Direction des Opérations  
Pôle de Coordination et de Soutien  
Département Maîtrise des Risques Industriels

VOS RÉF. Mail du 30/04/2025  
NOS RÉF. P2024-005422  
INTERLOCUTEUR THOREAU Anthony - Tél. 06 59 81 17 61  
OBJET Avis sur projet ICPE - Construction d'une plateforme logistique  
ADRESSE DES TRAVAUX Voie de la Liberté 28700 Levainville

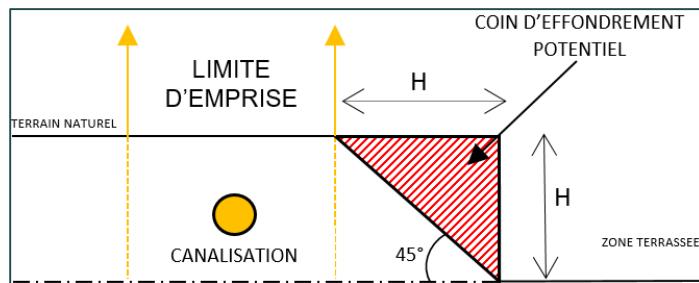
L'implantation de tout bassin de rétention d'eau doit être validée selon les principes suivants :

- Afin que l'aménagement soit compatible avec la présence de nos ouvrages, il est nécessaire que la distance entre le sommet Bassin de rétention et limite d'emprise de la canalisation soit supérieure ou égale à la profondeur du bassin (cf. schéma ci-dessus).
- Faire obligatoirement réaliser une étude géotechnique (mission type G2) permettant de statuer sur la tenue des terres dans le temps, et nous la faire parvenir pour validation.
- Prévoir la mise en place des palplanches ou des micropieux afin de maintenir les terres (en fonction des résultats de l'étude géotechnique).

Après étude des plans, 'LEVAINVILLE\_QTL\_14-03-25\_PLAN SERVITUDE GAZ IND A.pdf' et 'LEVAINVILLE\_QTL\_14-03-25\_PROFIL EN TRAVERS SERVITUDE GAZ IND A.pdf' il apparaît que les conditions du schéma ci-dessus ne sont pas respectées.

Le haut du bassin d'infiltration est situé à une altitude de 150.99 et le fond à une altitude de 146,12 soit un delta de 4,87 m (arrondi à 5m).

Pour respecter le schéma, le haut du bassin doit être à une distance minable de 7m (Limite d'emprise : 2m + H : 5m) or sur les coupes 6 et 7 celui est à une distance de 5,81 par rapport à notre ouvrage

Le bord de votre bassin d'infiltration doit observer un recul de 7 m minimum par rapport à notre ouvrage soit environ 2m de plus par apport au coupe 6 et 7.

Le bassin d'infiltration a été décalé sur les profils 6/7 afin que son entrée en terre soit à une distance supérieure à 7m.

Nous avons bien constaté sur votre plan de masse et plan de profil en travers (Indice B) le recul du bassin selon notre demande. Celui-ci est maintenant compatible avec la présence de notre ouvrage.
